改善箇所説明図

不適合発生箇所

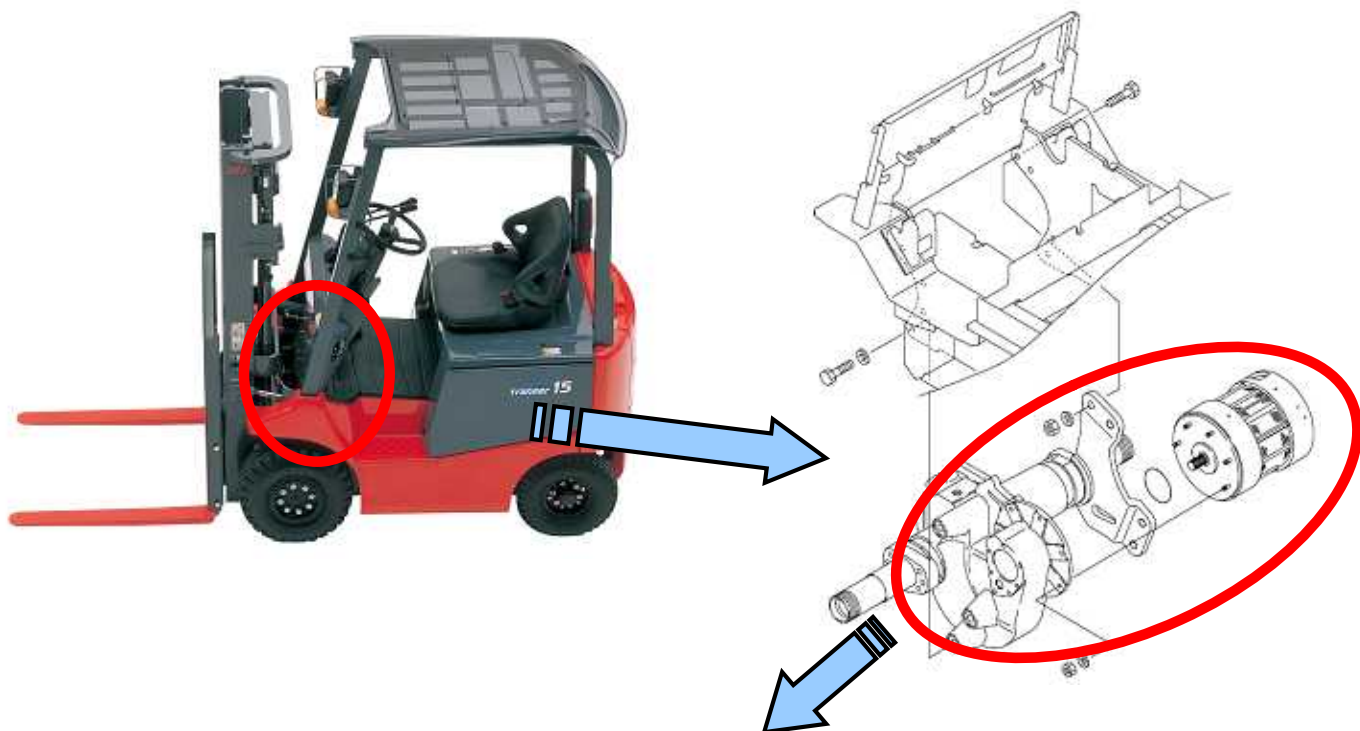
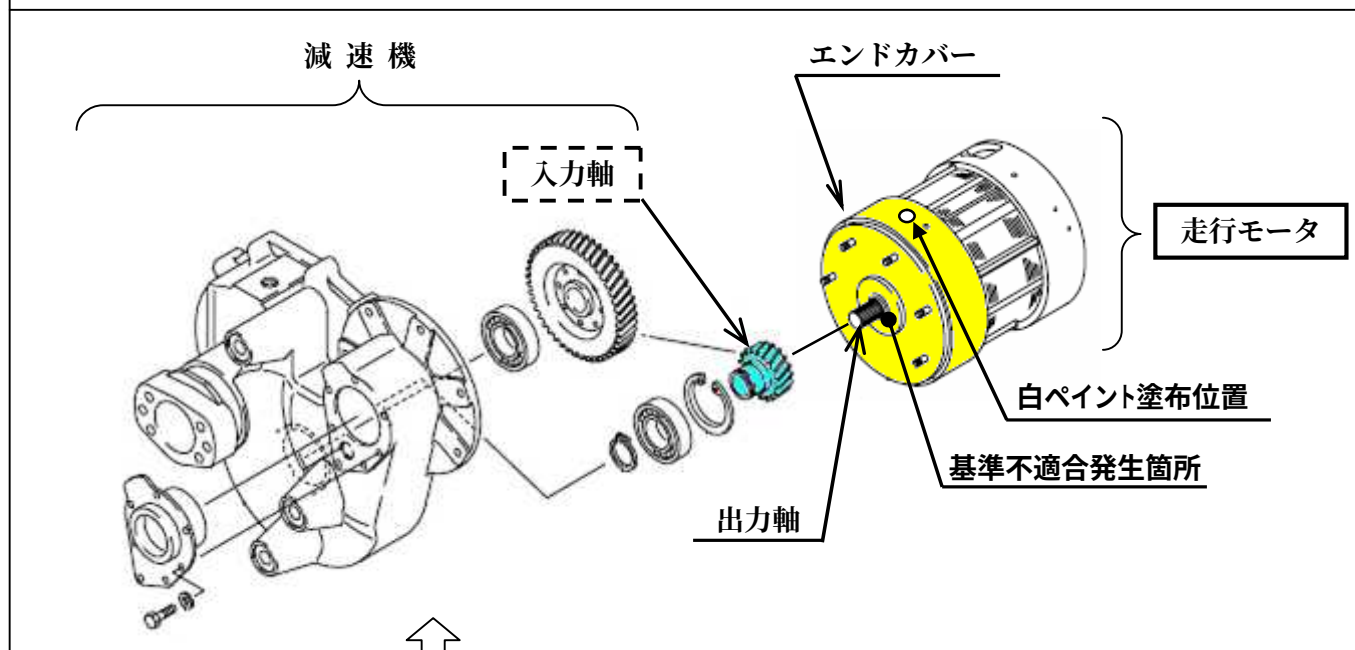
基準不適合発生箇所

バッテリーフォークリフトにおいて、走行モータのエンドカバーの加工不良により、走行モータの出力軸が傾いた状態で減速機に組み付けられたものがある。そのため、出力軸に過大な曲げ応力が加わることにより、出力軸が折損して走行不能になるおそれがある。

全車両、走行モータを良品に交換する。
また、全車両、減速機の入力軸を点検し、摩耗している場合は新品に交換する。

注： 内は、全車両に対して交換する部品を示す。
 内は、摩耗している場合に交換する部品を示す。
